改善箇所説明図

前照灯消し忘れ防止装置電気回路

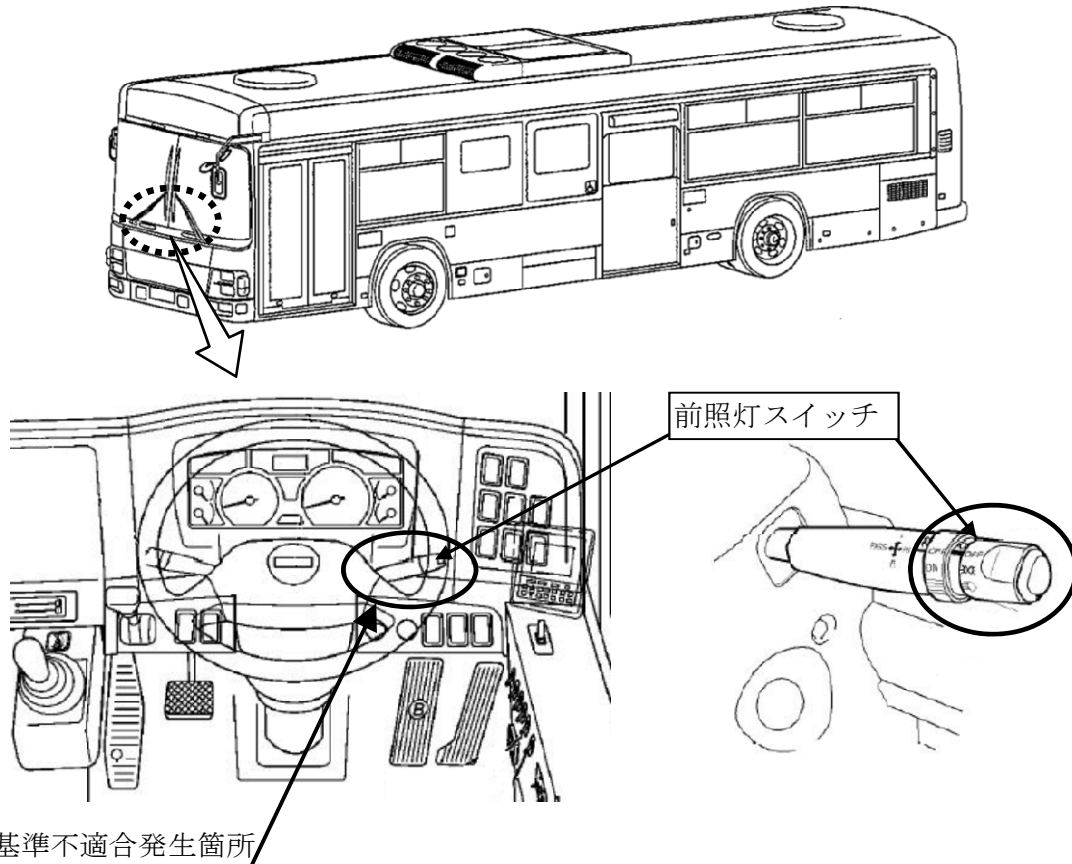
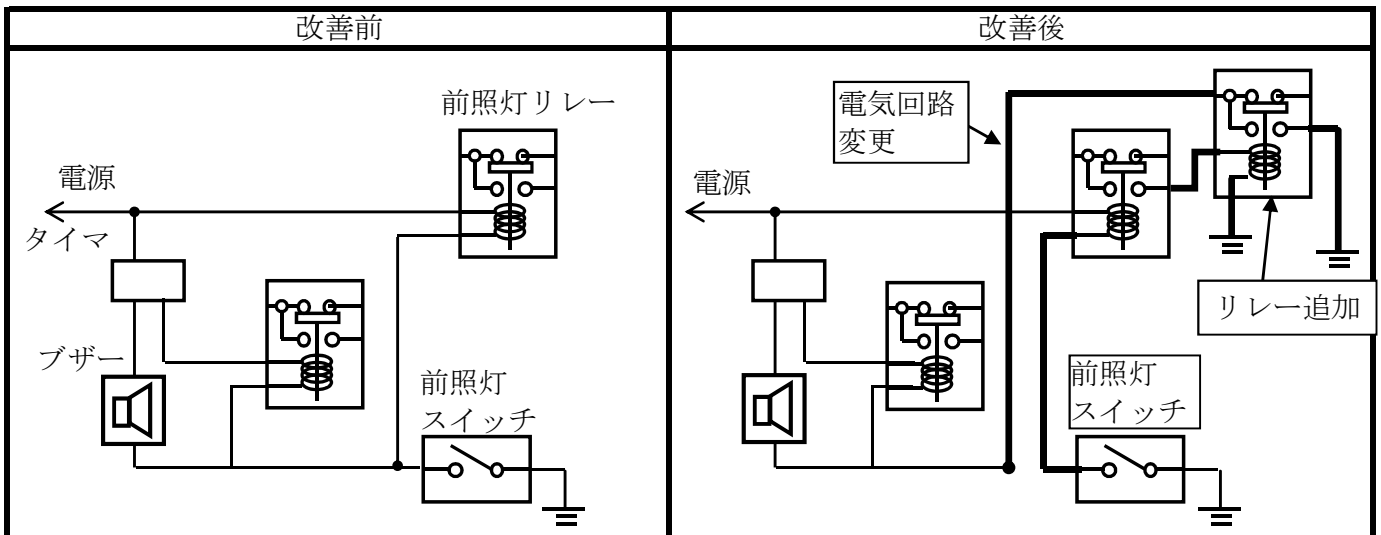
前照灯消し忘れ防止装置を取付けた路線バスにおいて、当該装置の電気回路が不適切なため、前照灯スイッチに想定以上の電流が流れることにより、当該スイッチの接点が摩耗し、そのままの状態で使用を続けると、当該スイッチの接点が折損し、前照灯が点灯しなくなるおそれがある。

全車両、前照灯スイッチの電気回路を変更し、リレーを追加するとともに、前照灯スイッチを新品に交換する。
